会議の名称	平成 26 年度海ワシ類における風力発電施設に係るバードストライク防止策委託検討業務 検討会 (第 2 回)	
事務局 (担当課)	一般財団法人日本気象協会、NPO 法人バードリサーチ	
開催日時	平成 26 年 5 月 13 日 (火) 13 時 00 分 ~ 15 時 10 分	
開催場所	一般財団法人日本気象協会第二会議室 (池袋サンシャイン 55F)	
出席者	委員	石原 茂雄 (一般社団法人 日本風力発電協会 環境部会 副部長) 齊藤 慶輔 (株式会社 猛禽類医学研究所 代表) 中川 元 (斜里町立知床博物館 元館長) 由井 正敏 (座長: 岩手県立大学 名誉教授) < 御欠席 > 浦 達也 (公益財団法人日本野鳥の会 自然保護室) 関山 房兵 (猛禽類生態研究所 所長)
	環境省	環境省自然環境局野生生物課 河野通治 課長補佐 榊 厚生 計画係長
	事務局	日本気象協会 島田泰夫、谷口綾、青木沙保里、伊藤昌弘、和田伸久 バードリサーチ 植田睦之 東京大学 先端科学技術研究センター 特任准教授 飯田誠
	傍聴者	環境省自然環境局野生生物課 計画係員 前田 尚大 環境省自然環境局自然環境計画課 課長補佐 野木 宏祐 環境省総合環境政策局環境影響評価課 環境影響審査室 審査官 江口恒夫
会議次第	議事次第 1. 開会 2. 環境省挨拶 3. 検討委員紹介・挨拶 4. 平成 26 年度海ワシ類における風力発電施設に係るバードストライク防止策検討委託業務について (1) 平成 25 年度 成果報告 5. 閉会	
配布資料	資料 1 事務局説明資料 (パワーポイント)

会議の名称	平成 26 年度海ワシ類における風力発電施設に係るバードストライク防止策委託検討業務 検討会（第3回）	
事務局（担当課）	一般財団法人日本気象協会、NPO 法人バードリサーチ	
開催日時	平成 26 年 11 月 7 日（金） 13 時 30 分 ～ 15 時 40 分	
開催場所	環境省第二会議室（19 階）	
出席者	委員	石原 茂雄（一般社団法人 日本風力発電協会 環境部会 副部長） 浦 達也（公益財団法人日本野鳥の会 自然保護室） 齊藤 慶輔（株式会社 猛禽類医学研究所 代表） 中川 元（斜里町立知床博物館 元館長） 由井 正敏（座長：岩手県立大学 名誉教授） <御欠席> 関山 房兵（猛禽類生態研究所 所長）
	環境省	環境省自然環境局野生生物課 河野通治 課長補佐 榊 厚生 計画係長
	事務局	日本気象協会 島田泰夫、谷口綾、青木沙保里、宮脇有里 バードリサーチ 植田睦之 東京大学 先端科学技術研究センター 特任准教授 飯田誠
	傍聴者	環境省自然環境局自然環境計画課 課長補佐 野木 宏祐
会議次第	議事次第 1. 開 会 2. 環境省挨拶 3. 検討委員

視認性～塗装 セオドライト測距儀結果 (事前：苫前、せたな)

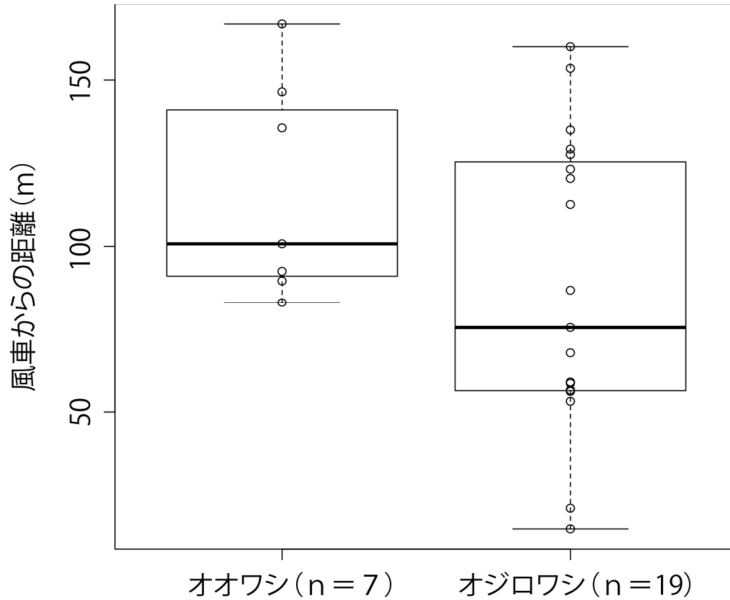
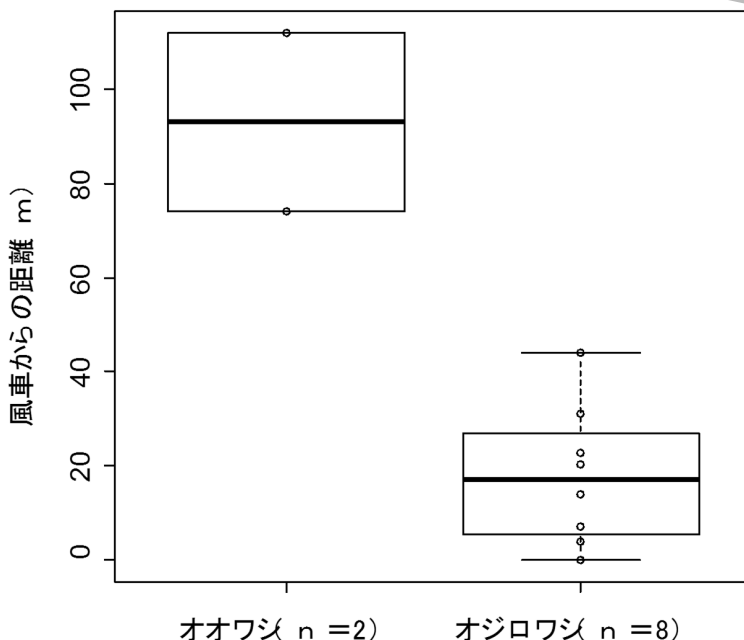
由井) 去年の委員会でも発言したが、年毎の飛来数に変動があるので、その効果を検証する上で、同年度、同時期、同時刻に対照区を設けた方が、着色した風車のある場所とない場所での飛来数の差が分かるのではないか。この調査は「風車への接近距離」と「回避して寄らないもの」もみるという理解で良いか。

中川) 風車からの水平方向の接近距離しか検討がなされていないようであるが、飛翔経路は、平面方向だけを考えるのか、高さの要素を考慮する必要はないのか。

今回の調査結果で海ワシ類が、「風車が見えたから離れた」と言えるのかは不確かだ。今回の調査結果として示されている風車に対する接近距離は「気がつかないで通過した結果」なのか「風車に気づいて回避した結果」なのか、どちらか？

事務局) 後者は諸条件の違いなどもあり、比較できるデータを取得するのは困難。そのため、前者について着色前後の海ワシの飛翔経路の変化をみることを予定している。

事務局) 過去の調査から上下方向よりも水平方向で回避していることが分かっているので、今回も水平方向での動きをみる。もちろんセオドライトでは三次元なので両方みることはできるが、基本は水平方向だ。

事務局) 海ワシ類がいつのタイミングでどのように風車を確認して認識していたのか判断は難しいが、少なくともこれまでの調査ではワシが風車を回避して飛翔していることはわかっている。そのため、今回の調査結果として示している接近距離は、回避した結果の距離として考えていただいて差し支えない。つまり、風車は見えていて、ある程度離れて飛んでいる。この距離がブレード着色によって変化するかを調査する予定である。

視認性～塗装 風車基礎の塗装計画

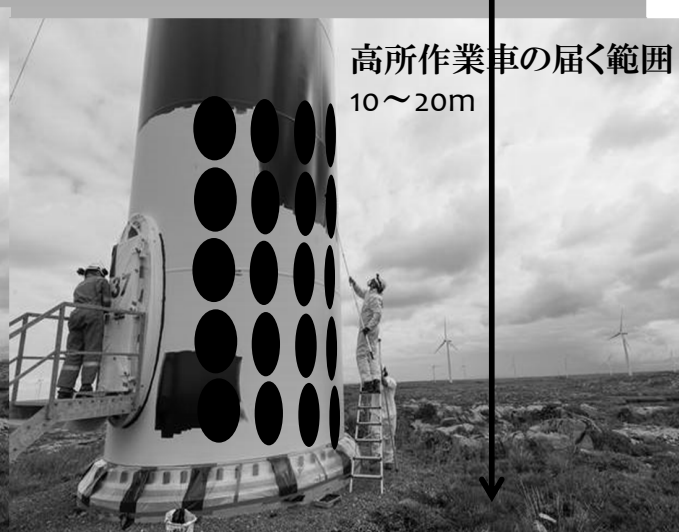
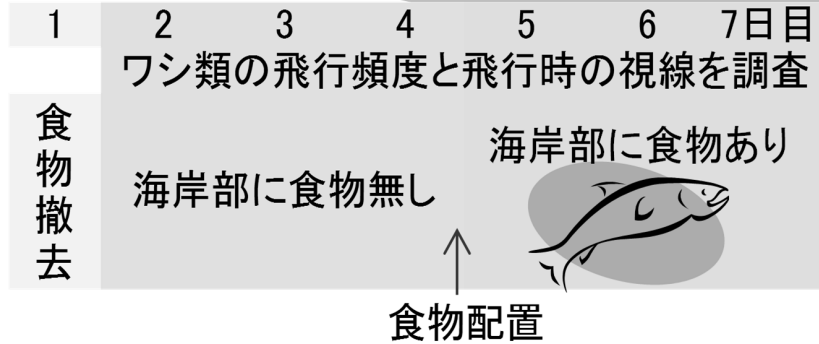
浦) 目玉模様をつけているのが地上の低い位置で目立たないと思うのだが、なぜ高い位置につけないのか。

浦) 目玉だけでなく、旗竿なども良いかもしれない。北海道ではシマフクロウ避けに橋の欄干に黄色い旗を付けた旗竿を設置している。旗は風で不規則に動くので効果があるかもしれない。

事務局) この調査はワシが下を向いている時に目につく地上マーカーを設置するという目的で実施している。地上部に目印をおくのは、積雪などで難しいので、風車の基部に目印をつけた。

②餌資源の検証調査 調査の結果

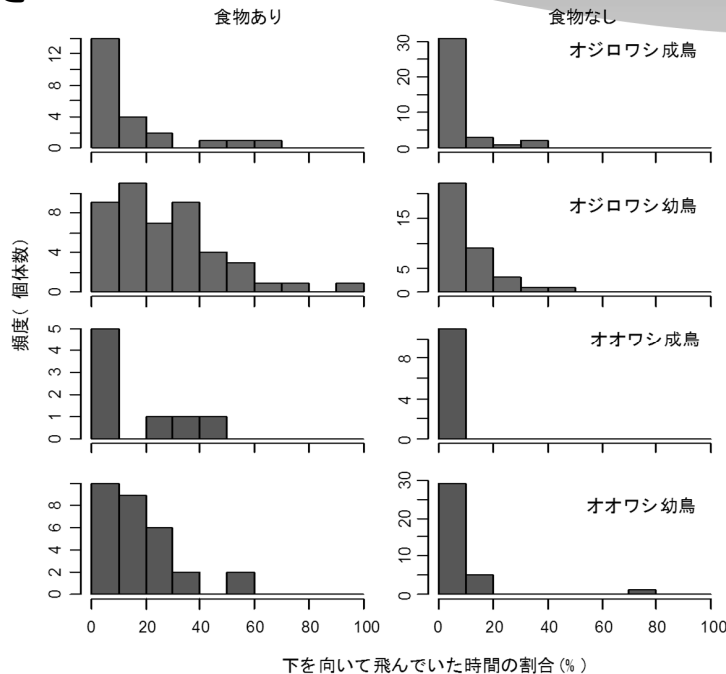
中川) このヒストグラムは、餌を狙って降りていく等、様々な行動パターンを含むのか。旋回するものがあつたら、それだけでもパーセント値は伸びるのでは。

中川) 飛翔行動にも種差はあるのか？

事務局) すべての行動パターンを含めている。1回目の餌実験では、ほとんどが配置した餌を見ながら通過してしまっただが、2回目の餌実験では、餌に降りるものも多かった。顔が上がっているか/下がっているかを判断するので、飛翔旋回していたとしても、顔が下がっていればカウントする。つまり分母は、見始め～見終わるまでの時間であり、分子はそのうち下をみていた時間となる。そこでパーセント値が得られて、ひとつのサンプル値となり、それを積み重ねてヒストグラムを作成した。

事務局) そこはあまり変わらない印象を受けた。

③衝突感知センサの開発・検証

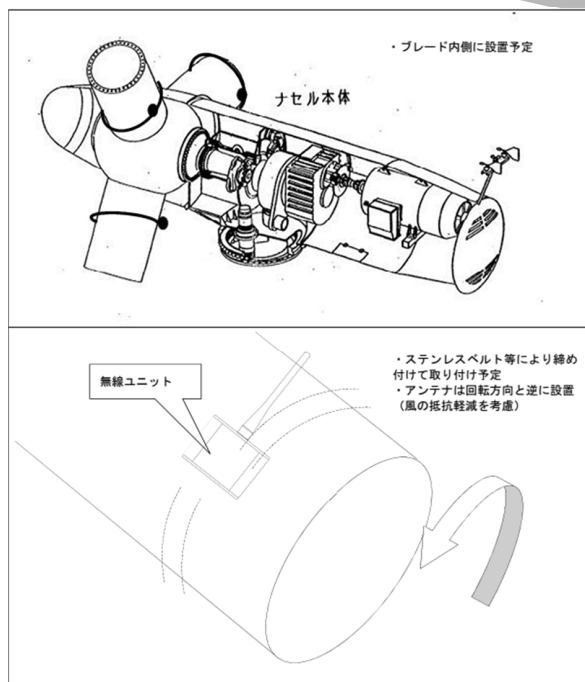
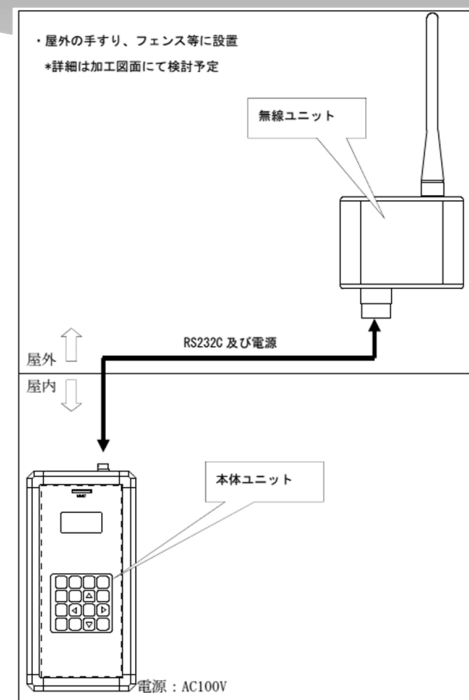
由井) センサはブレードの先端の方の表面に貼り付けることができないか。縛り付けるのか。

由井) 当たるのはブレード先端だから貼り付けることは難しいか。FRP だから磁石は使えない。

石原) 先端にぶつかったものが、ブレード根元に付けたセンサで感知出来るのか。

事務局) ブレード根元に縛り付ける。

事務局) 表面に張り付けるのは原状復帰の関係で難しい。ブレードの根元はスチールで、そこから先端は FRP のため振動が変化する可能性がある。根元よりすこし離れた FRP 部分に設置する予定である。
